小型トラックの電気装置のリコールについて

リコール届出番号2888

平成24年1月26日、UDトラックス株式会社に車両を供給しているいすゞ自動車株式会社が、下記のリコールを国土交通大臣に届け出しました。

改善箇所説明図

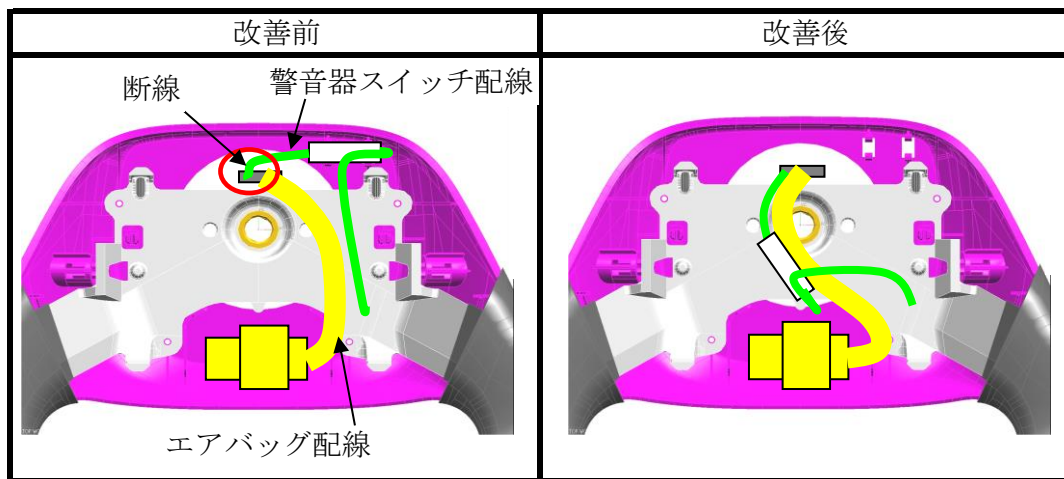
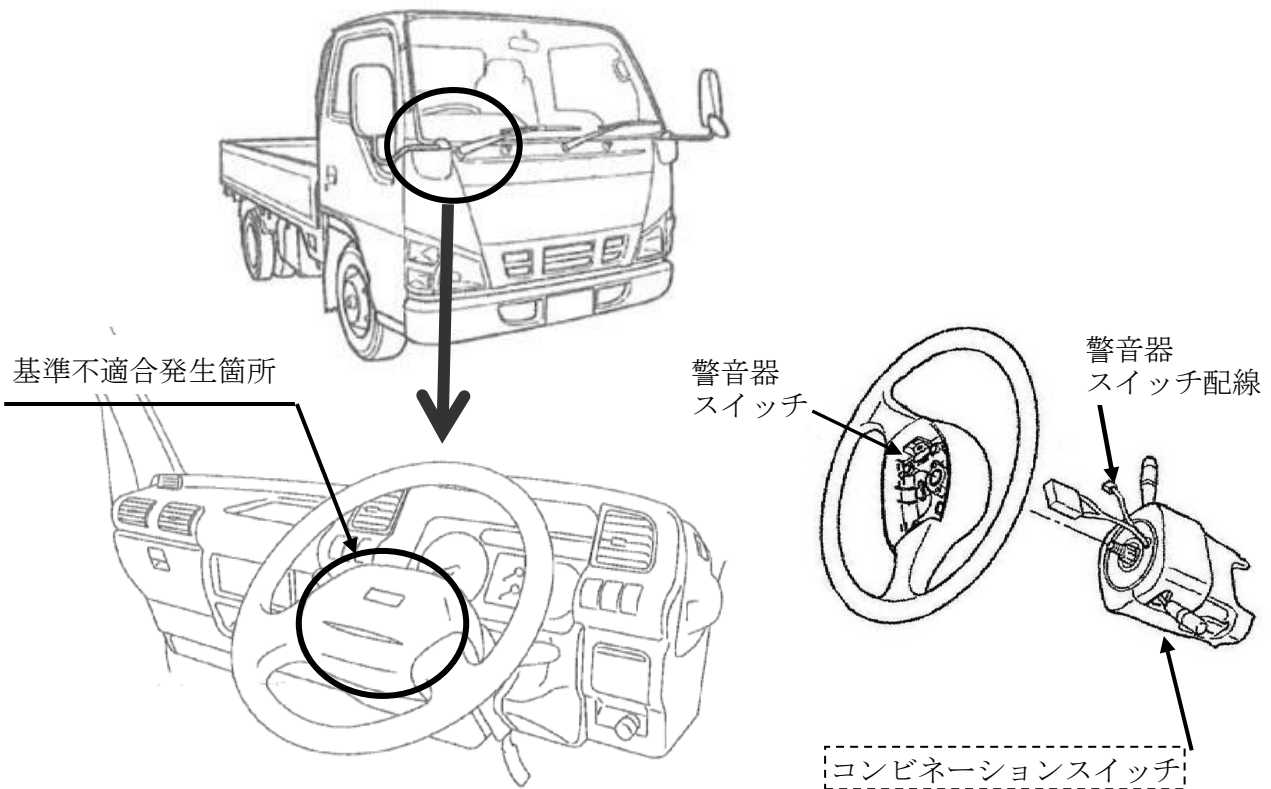
警音器スイッチ配線において、配索が不適切なため、ハンドル操作の繰り返しにより、当該配線が断線することがある。そのため、最悪の場合、警音器が鳴らなくなるおそれがある。

全車両、警音器スイッチ配線の配索位置を変更する。また、警音器が鳴らない場合は、コンビネーションスイッチを交換する。

識別：リレーボックス蓋の裏に、銀色シールを貼付する。
